## CIRCULAR Nº 1.- SIN CONSULTA

**Ref.: LICITACIÓN PUBLICA N° 05/2025**

*OBRA: "CONSTRUCCION COMEDOR EPNM Nº 150 – EL LIMONAR AGROTECNICA – COLONIA LA ARGENTINA – DPTO. FEDERACIÒN – PROVINCIA DE ENTRE RIOS"*

**Imagen N° 1**

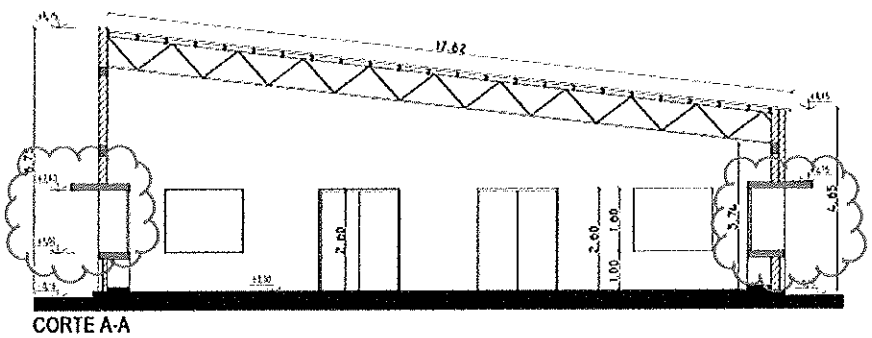
**Ítem 3 – Estructura**

En este ítem en particular se aclara sobre tabiques y losas que integran el hueco de aberturas, tal se indica en las imágenes siguientes:

Corresponde aclarar que las losas que se identifican en la imagen N° 1. Están incluidas en los cómputos del ***ítem 3.3 – Encadenado Superior de H°A°*** y se medirá en **m3**, tal se lo establece en la planilla de cotización. Deberá prorratearse su precio en este ítem.

**Imagen N° 2**

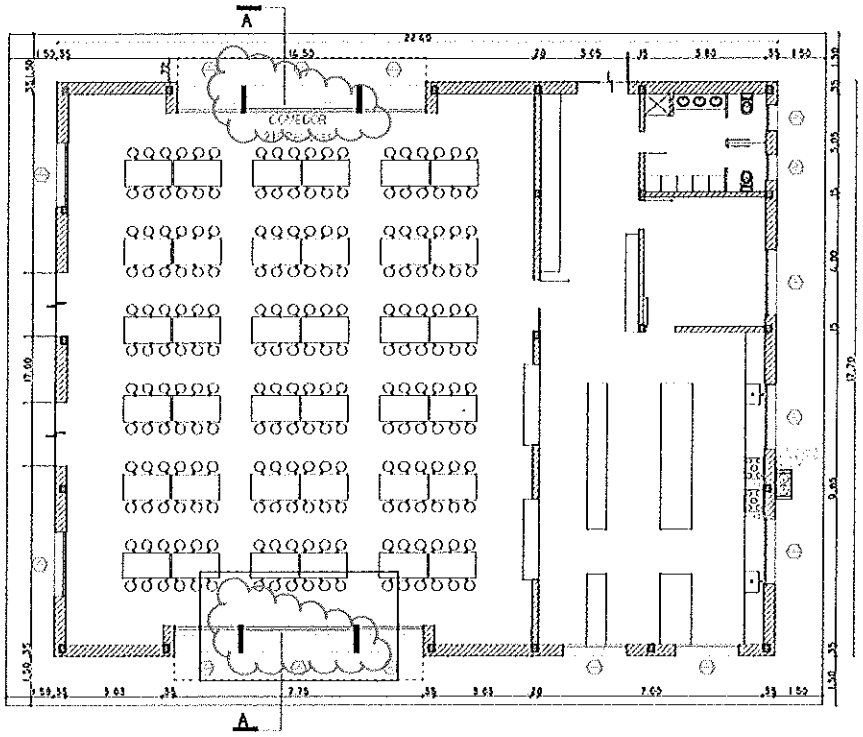
Del mismo modo los tabiques indicados es la imagen N° 2.

Están incluidos en los cómputos del ***ítem 3.4 – Columnas de H°A°*** y se medirán en **m3**, tal se lo establece en la planilla de cotización. Deberá prorratearse su precio en este ítem.
